改善箇所説明図

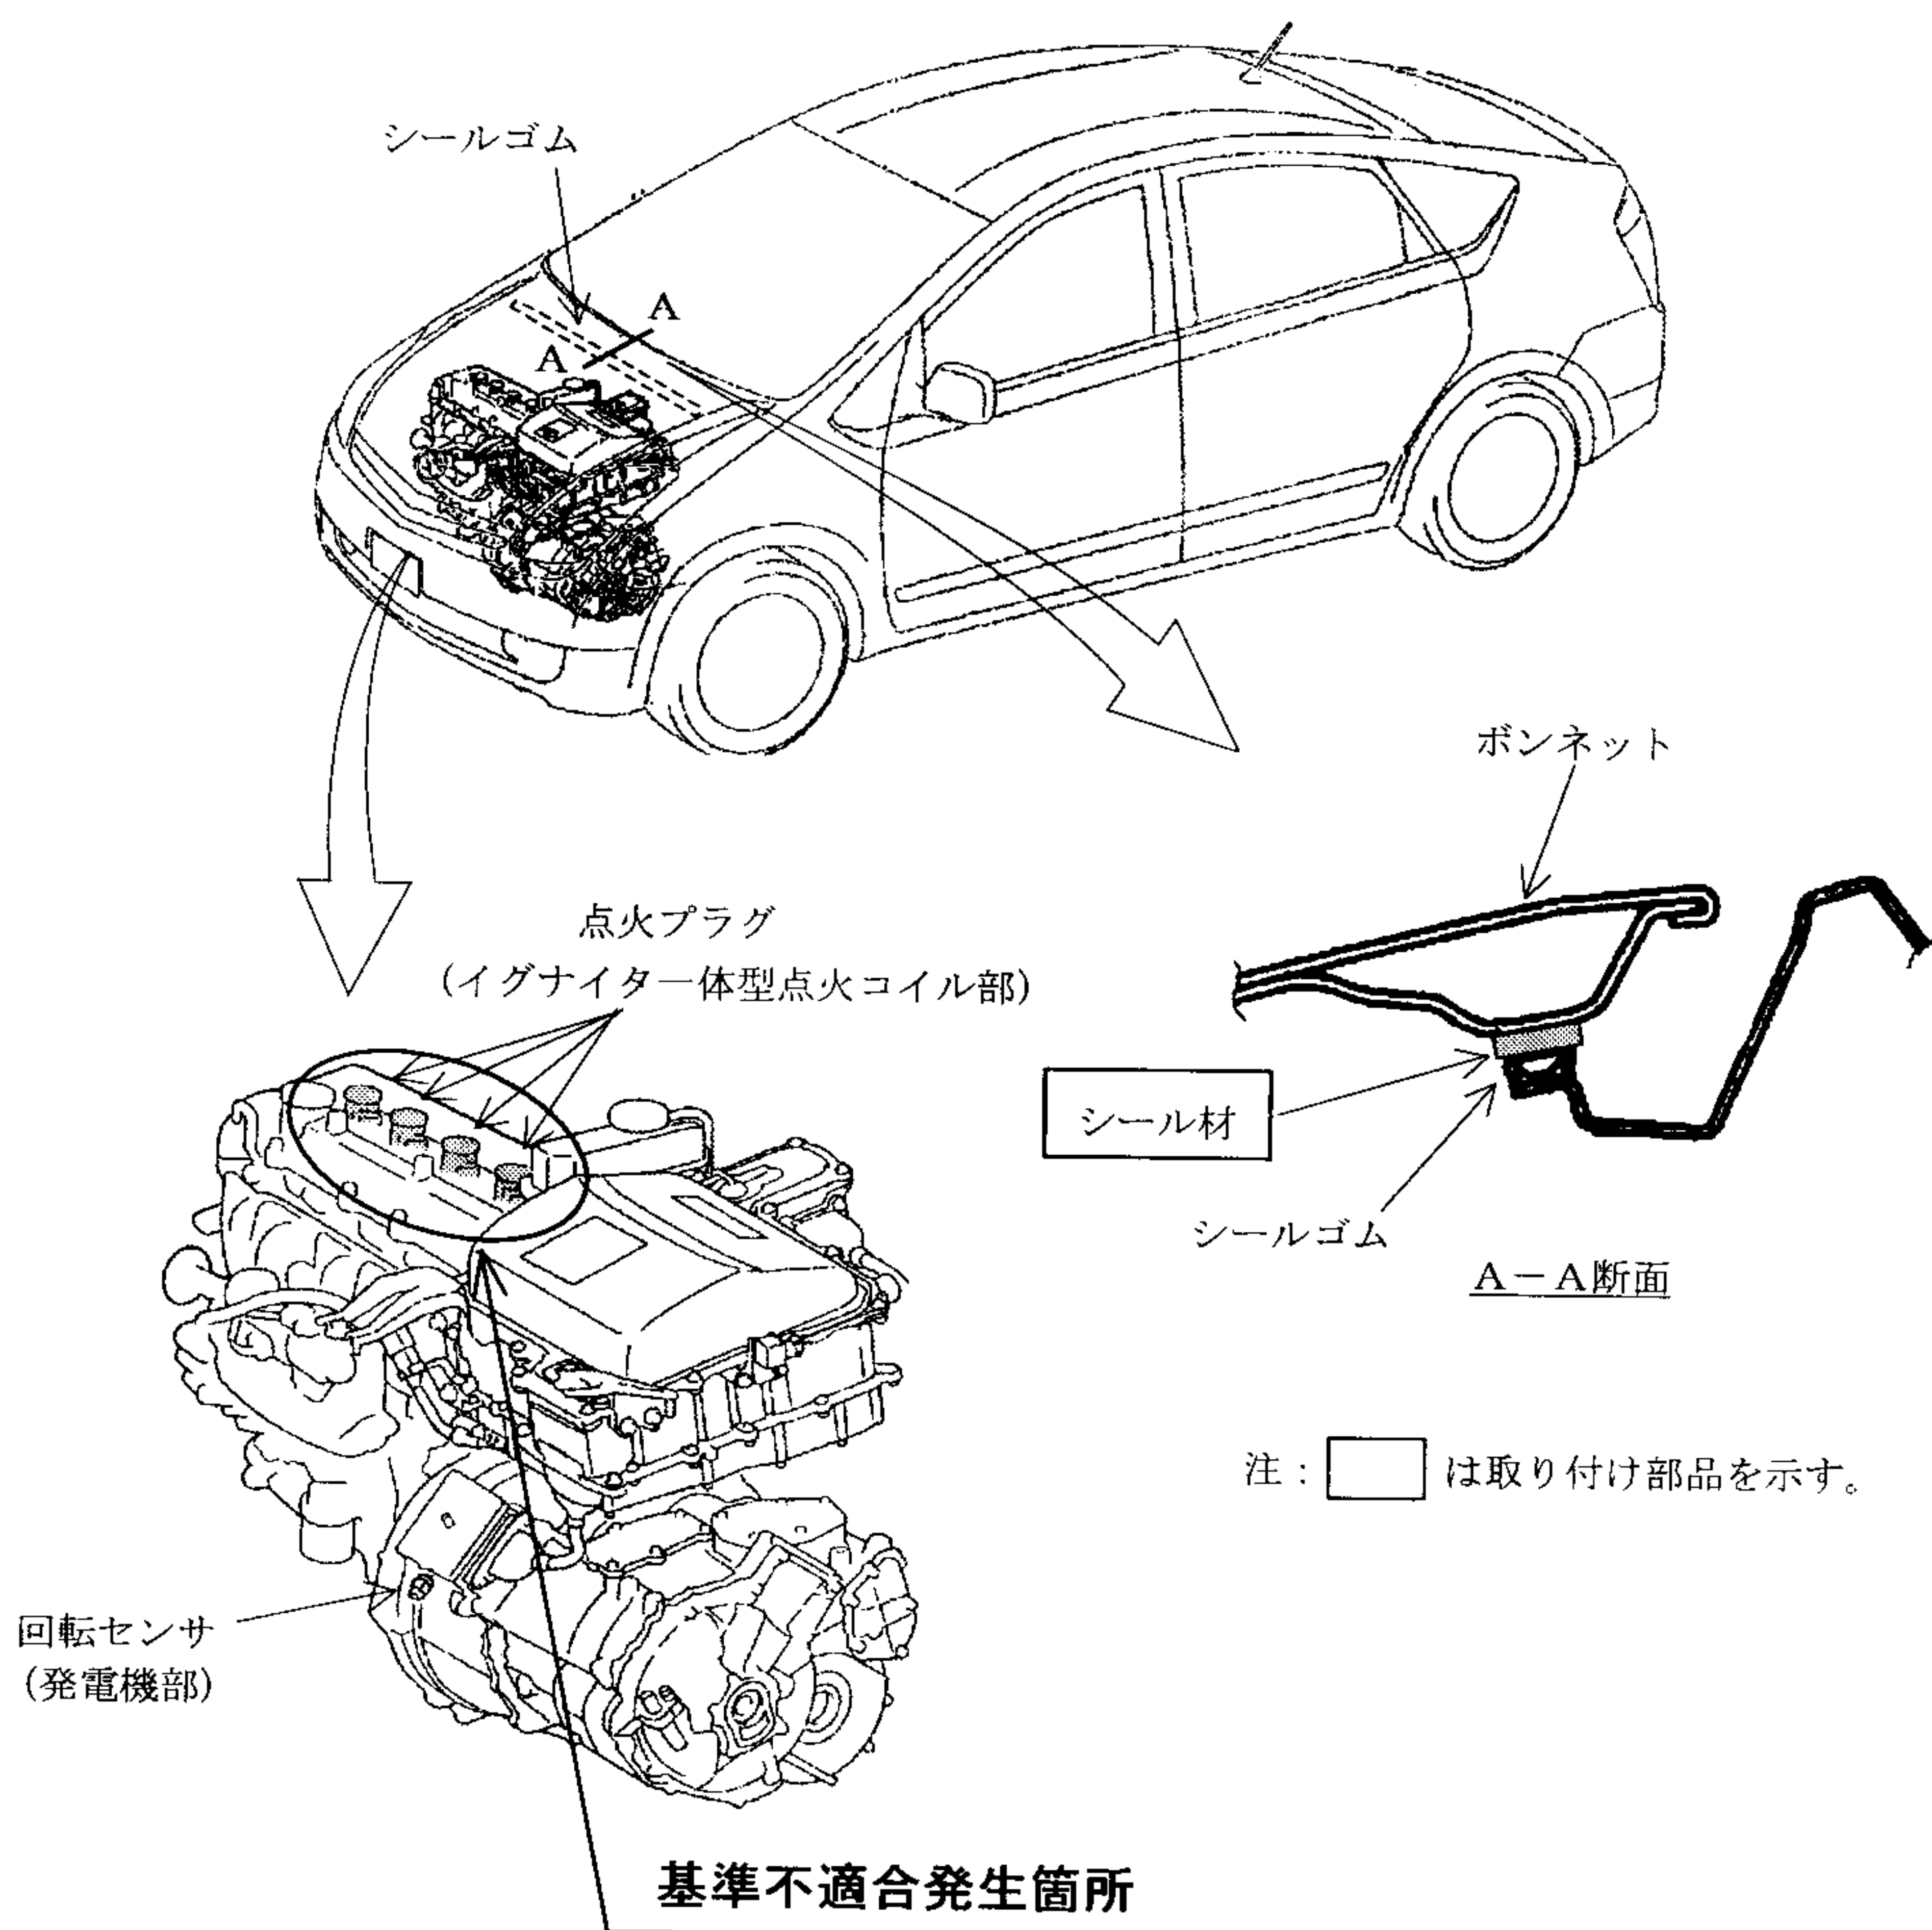
エンジンルームのボンネット後部と防水用シールゴムに隙間があるため、頻繁な洗車等で発電機やエンジン上面に水がかかり、発電機内の回転センサコネクタやエンジン点火プラグの電極部に浸入するものがある。そのため、エンジン警告灯が点灯しフェールセーフのモータ走行となったり、点火プラグが失火してエンジン不調となり、排出ガス基準を満足できなくなるおそれがある。

全車両、ボンネット後部にシール材を取り付ける。

識別：改善済車両には、左ショックアブソーバ上部取付ボルトに黄色ペイントを塗布する。
